リサイクル燃料貯蔵株式会社	
提出日	2022年3月2日
管理表No.	0209-41, 45 改訂00

項目	コメント内容
計測制御 (第17条)	(0209-41) 添付書類1「事業変更許可との整合性」のロ(8)-h-1(PDF364)の事業変更許可添付書類六1.2.16では、各種計測値を「表示」することとなっているが、ロ(8)-h-4(PDF367)設工認の「e.情報の表示」では、計測値を「掲示」することとなっている。「表示」と「掲示」の使い分けを説明するとともに、「掲示」することで、許可の方針である「表示」を満足できることが分かるようにすること。
放射線管理 (第18条)	(0209-45) 事業変更許可において、「管理区域における線量当量率、空気中の放射性物質の濃度及び床面等の放射性物質の表面密度を放射線業務従事者等が安全に認識できるよう、適切な場所に表示する設備を設ける」としている。 しかし、設工認申請書においては「チェックポイント及び事務建屋に掲示する。なお、チェックポイント及び事務建屋への掲示については、保安規定で定め、運用する」としている。コメント回答資料No.1206-01②において、「運用(保安規定)で対応」と整理しているが、表示する設備を設工認の対象としないと判断した理由について説明すること。

添付図 1 放射線業務従事者に管理区域の状況を知らせるための掲示物 (イメージ)

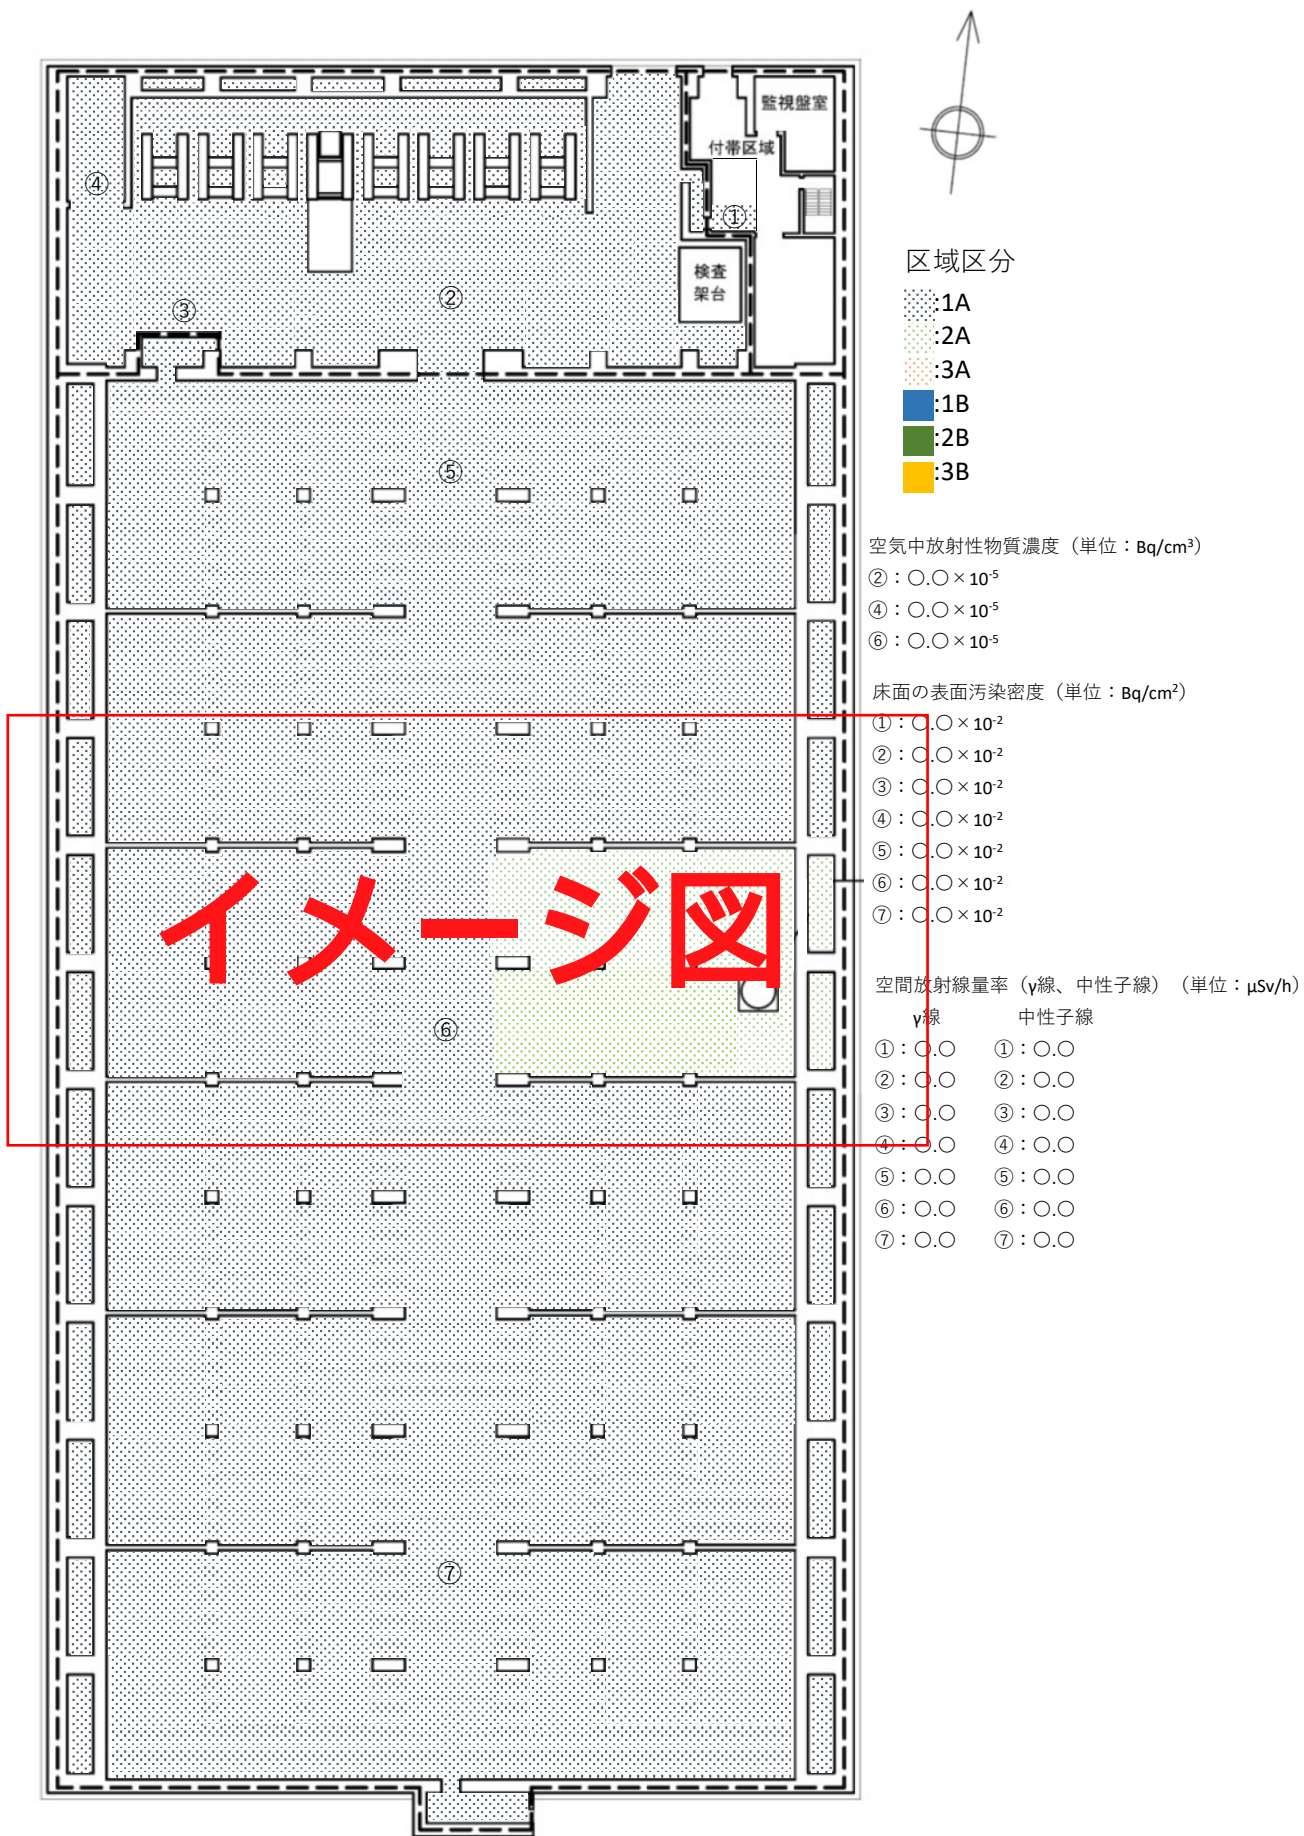
貯蔵建屋内の放射線管理区域内で作業を行う放射線業務従事者のために、放射線サーベイ機器で測定した貯蔵建屋の放射線に係るデータは、当社の管理区域は面積も大きくないことから、貯蔵建屋の配置図を利用して測定した場所と測定した値が分かるように記載した紙を壁に貼り出すことで、放射線業務従事者に対して表示することで計画している。このように紙で貼り出すことで、専用の表示設備と同等の役割を果たすことができると考えている。(添付図1 参照)

貼り出すための紙や壁は、設工認に申請する設備としてはそぐわないことから、表示設備としての設工認の対象設備とはしていない。

チェックポイントにおける掲示場所（予定）

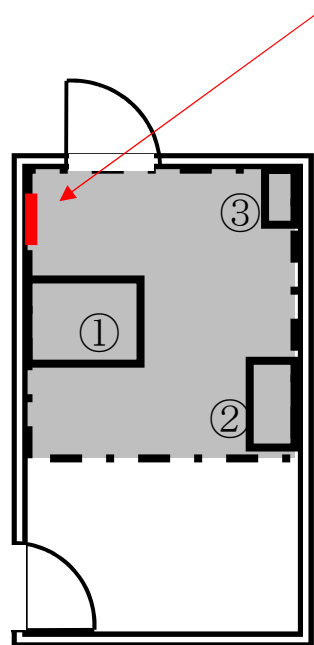
そのため、設工認別添I 2.5放射線管理施設(2)e.情報の表示 において、「放射線業務従事者等が安全に認識できるよう、チェックポイント及び事務建屋に掲示する。掲示については、保安規定で定め、運用する」としている。(添付図2, 3 参照)
